# 東海第二発電所 設計及び工事計画に係る説明資料

## 防潮堤（鋼製防護壁）の設計変更

2024年3月26日

日本原子力発電株式会社

### (2) 不具合事象に対する対策（中実部での補強及び補修による設計変更）

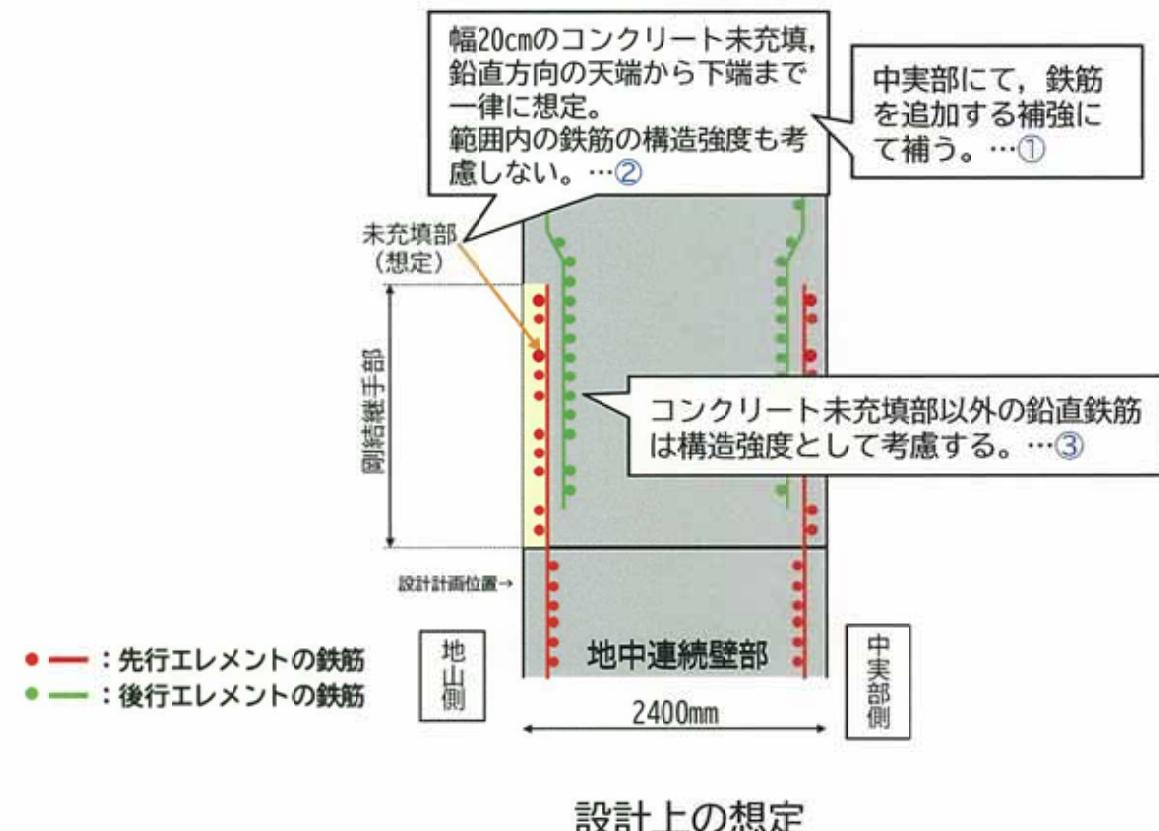
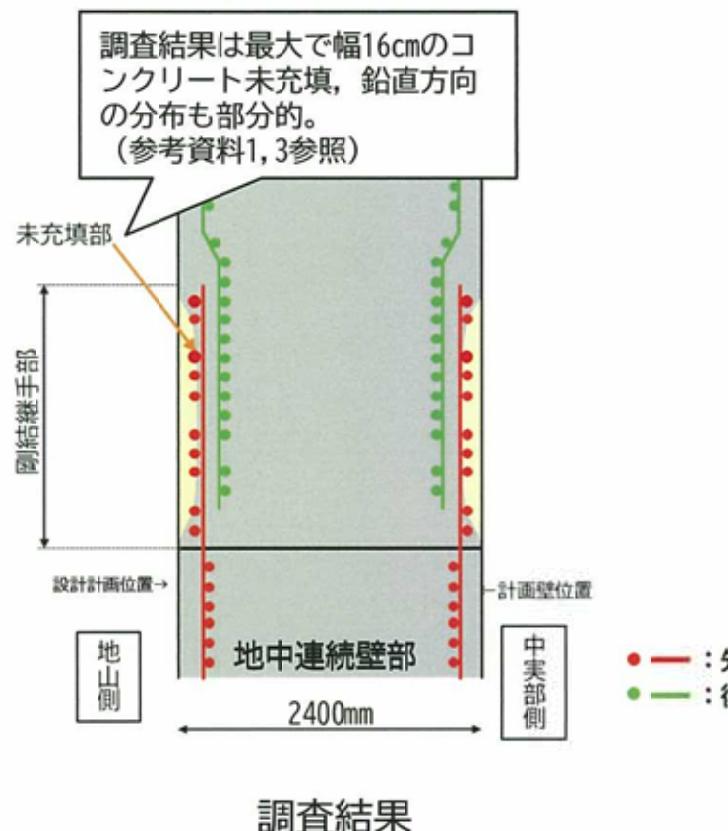
【対策】・中実部への補強の方針に基づき、中実部にて鉄筋を現計画に追加して配置する。…①

- ・地山側の全ての剛結継手部区間にコンクリートの未充填部（調査結果に保守性を持たせ、厚さ20cmの欠損を地中連続壁部の天端から下端に一律に設定）を想定する。この未充填部の鉛直鉄筋と地山側の全ての水平鉄筋（せん断補強筋）は構造強度として考慮しない。…②
- ・未充填部以外の鉛直鉄筋は構造強度として考慮する。…③

【設計】・中実部にて補強した鉄筋が有する耐力を考慮する。…①

### （2）不具合事象に対する対策（中実部での補強及び補修による設計変更）

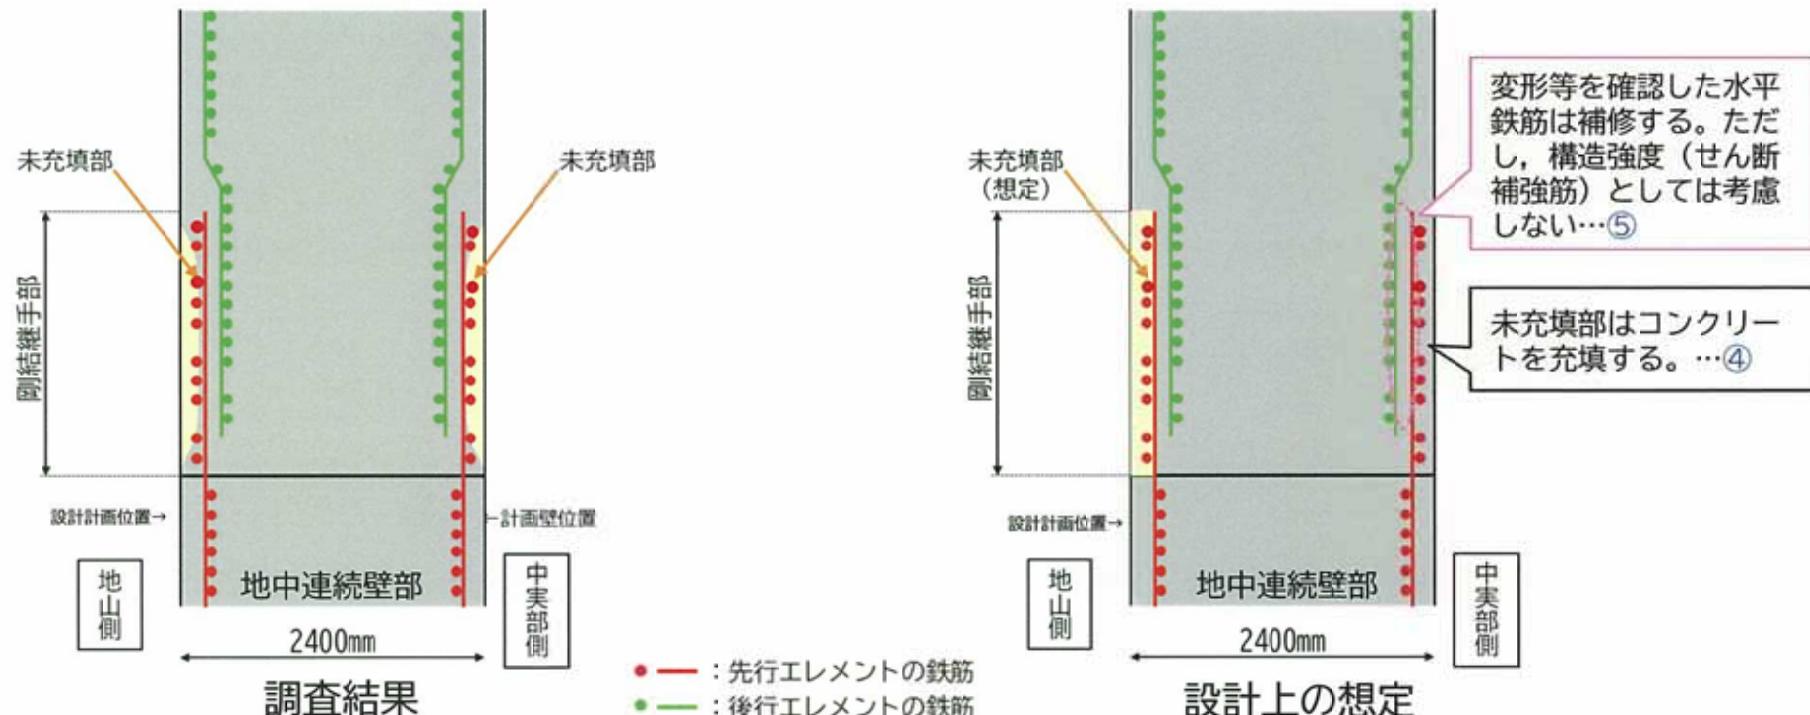
【対策】・コンクリートの未充填部はコンクリートを充填する。鉄筋の変形等は補修する。

【設計】・未充填部は充填されるため中実部側のコンクリート未充填とは扱わない。…④

・変形等を確認した水平鉄筋は補修しても、構造強度（せん断補強筋）としては考慮しない。…⑤

・北基礎は調査が完了していないことを踏まえ、中実部側の全てのせん断補強筋（水平鉄筋）を構造強度（せん断補強筋）として考慮しない。

### （3）設計変更後の防潮堤基礎としての成立性…南基礎の例

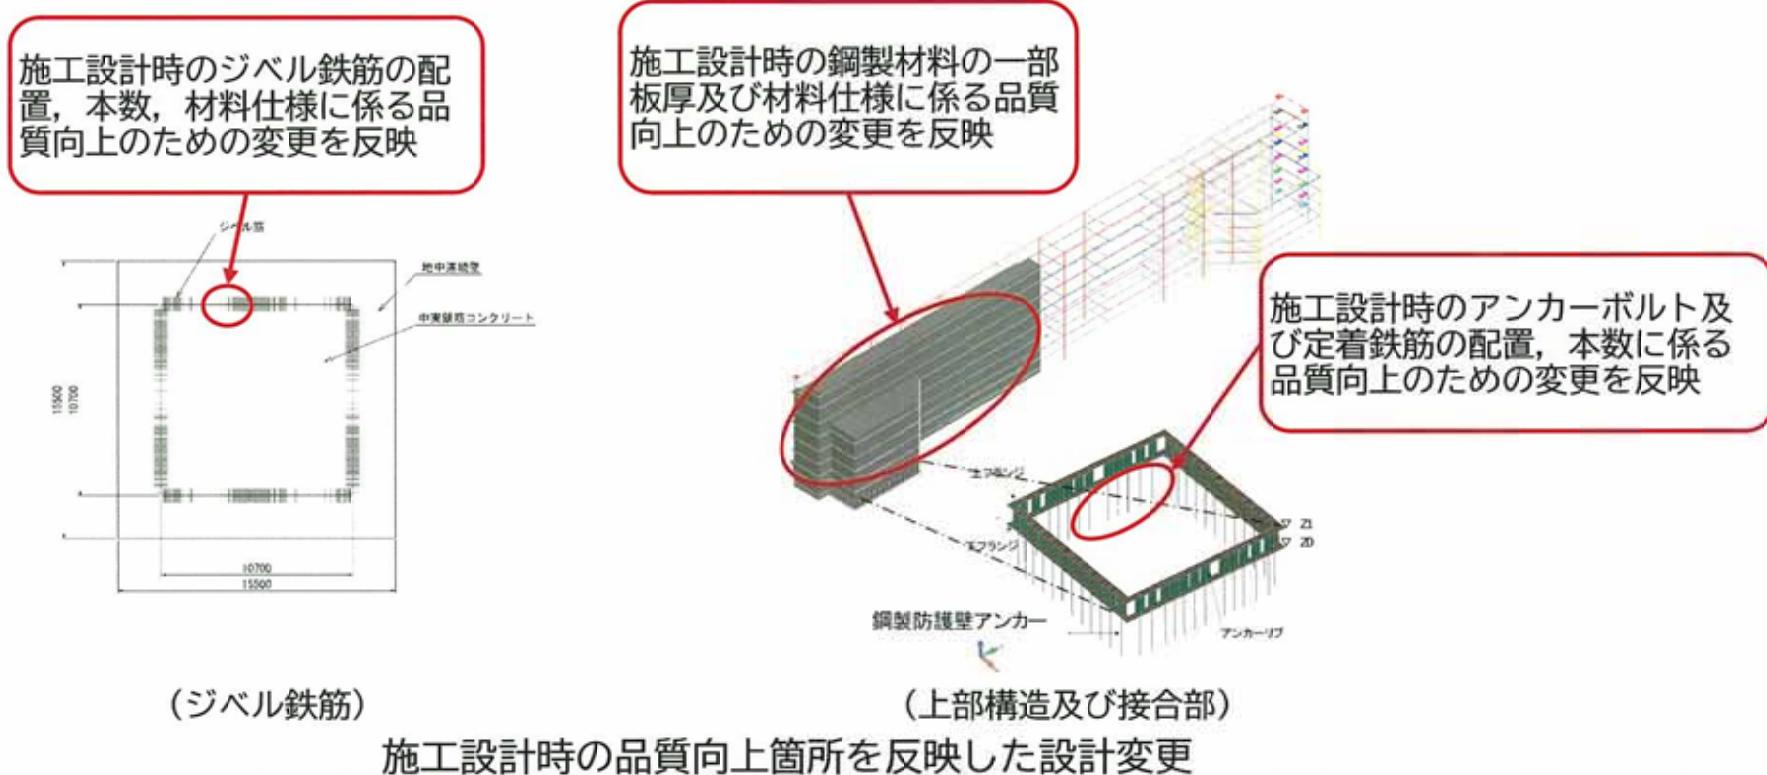
下図の鉄筋補強対策は、剛結縫手部のコンクリート未充填部を保守的に50cmとした場合でも成立する配筋とした。

不具合事象を考慮したコンクリート未充填部の解析モデルへの反映

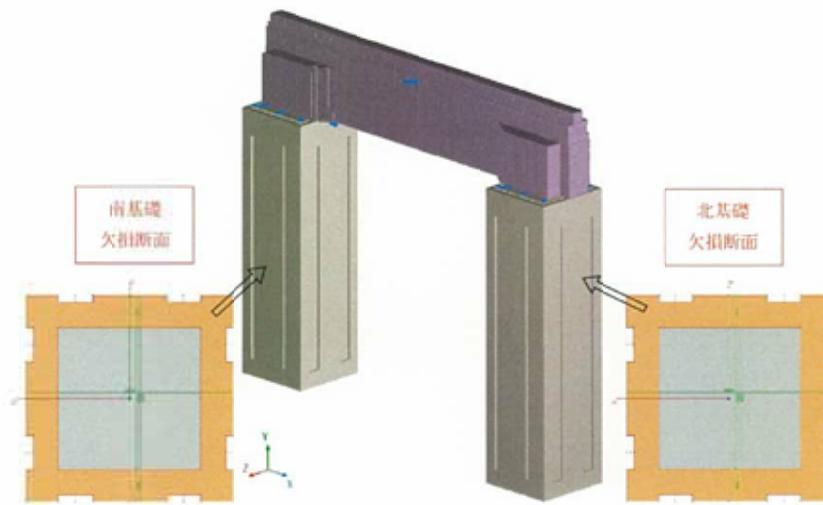
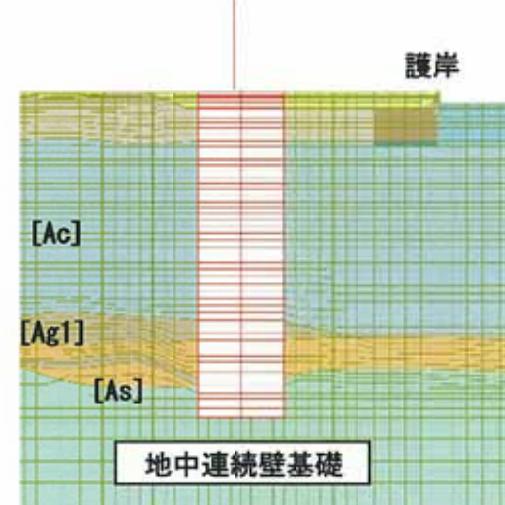
- コンクリートの未充填及び鉄筋の変形等の不具合事象を考慮し、解析評価断面の見直しを実施する。
- 地中連続壁部に対して深さ0.2m×幅2.5mの断面欠損を両基礎とも8箇所ずつ設定。コンクリートの未充填により断面積および断面二次モーメントが低下するため、線形はり要素の断面性能に反映し、曲げ剛性、せん断剛性、軸剛性の低下を考慮する。
- また、各部材の照査においては、数量や配置の変更を考慮し、前頁に記載する品質向上を目的とした設計変更も合わせて考慮する。

コンクリートの未充填により断面積および断面二次モーメントが低下するため、線形はり要素の断面性能に反映し、曲げ剛性、せん断剛性、軸剛性の低下を考慮する。

#### ① ジベル鉄筋における発生せん断力の精緻化

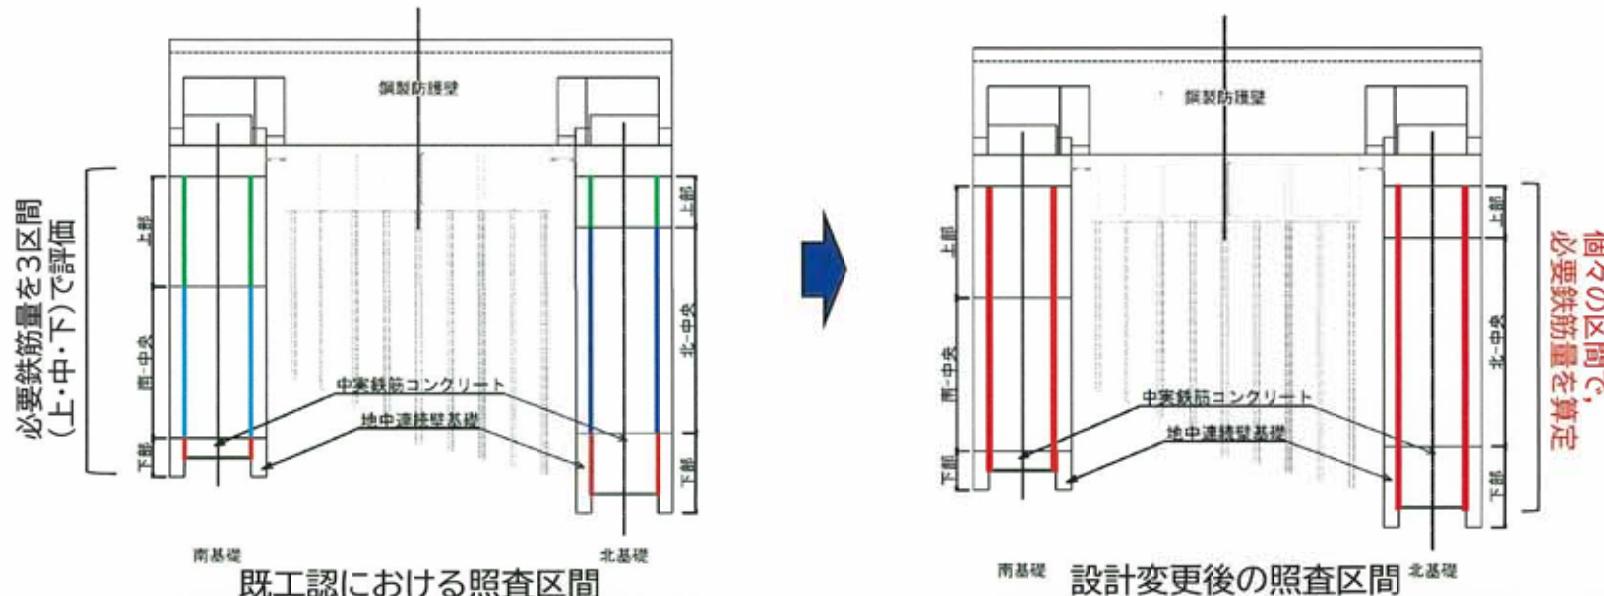
既工認の詳細設計において極端に大きく設定していたジベル鉄筋の発生せん断力について、3次元解析等の詳細評価を根拠として、現実的な発生せん断力に精緻化した。

耐震計算書の目次	構造変更による 記載変更の有無	変更概要
3. 地震応答解析 3.5 解析モデル及び諸元	有	不具合事象を反映し、地中連続壁基礎の梁要素に対して深さ0.2m×幅2.5mの断面欠損を、南基礎及び北基礎それぞれ8箇所ずつ考慮する。
 <b>堤軸直交断面 (北基礎)</b>		 <b>堤軸直交断面 (南基礎)</b> <p>鋼製防護壁の仕様 変更に伴う重量増 分は極めて小さく (1%未満)、設計 重量の切り上げに 包絡される結果と なったため、モデ ル上の重量は既工 認と同様。</p>

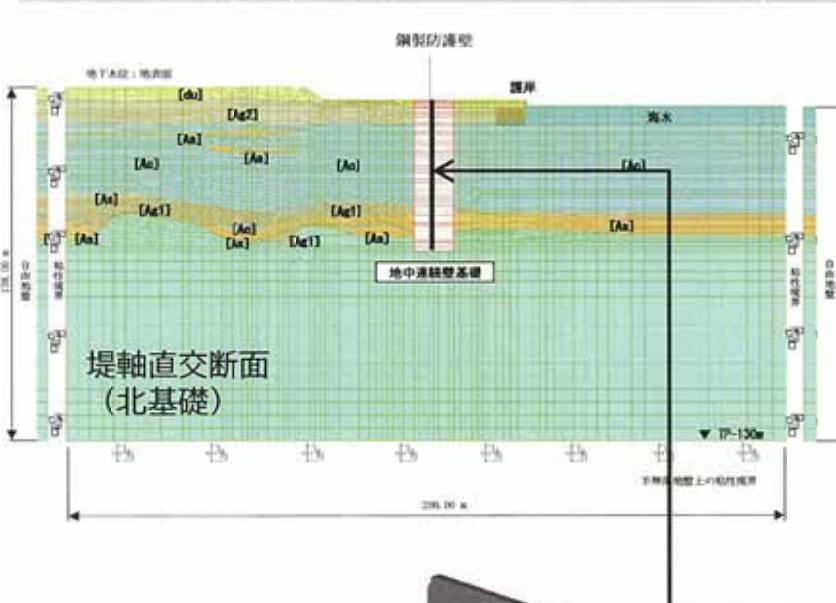
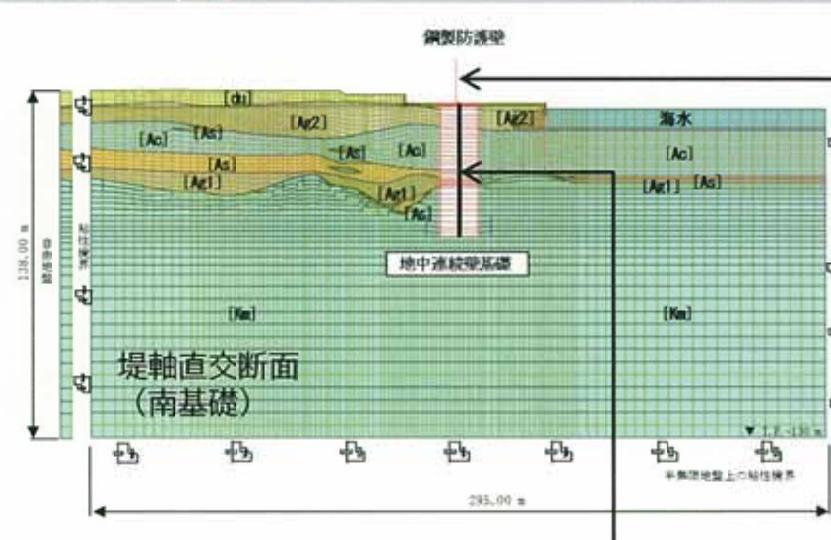
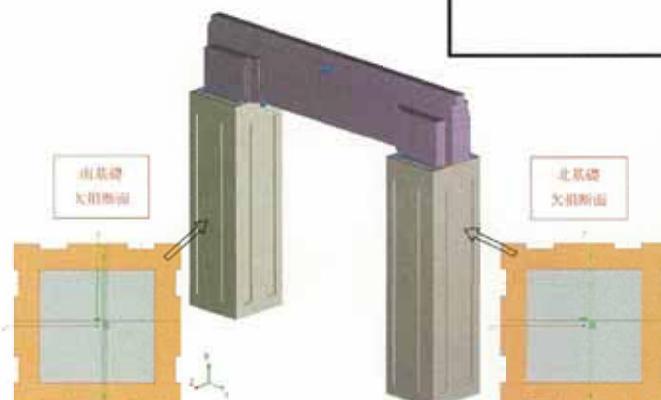
不具合事象による断面欠損を考慮して、地中連続壁基礎の部材諸元（曲げ剛性、せん断剛性、軸剛性）を低減させる。

強度計算書の目次	構造変更による 記載変更の有無	変更概要
3. 強度評価方針 3.5 評価方法	有	<ul style="list-style-type: none"> <li>不具合事象を反映し、地中連続壁基礎の梁要素に対して深さ0.2m×幅2.5mの断面欠損を、南基礎及び北基礎それぞれ8箇所ずつ考慮する。</li> </ul>

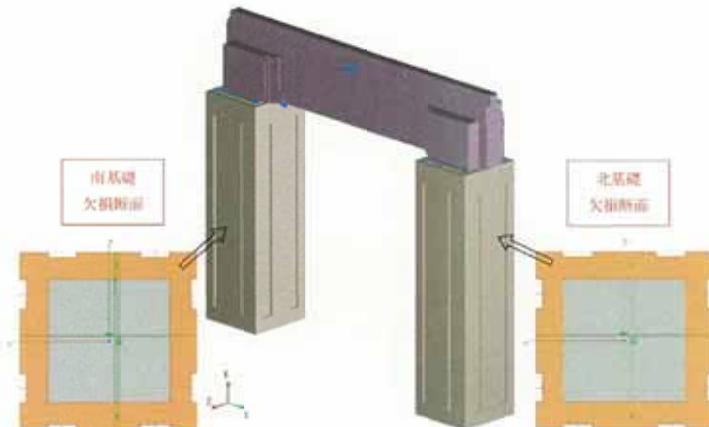
不具合事象による断面欠損を考慮して、地中連続壁基礎の部材諸元(曲げ剛性、せん断剛性、軸剛性)を低減させる。
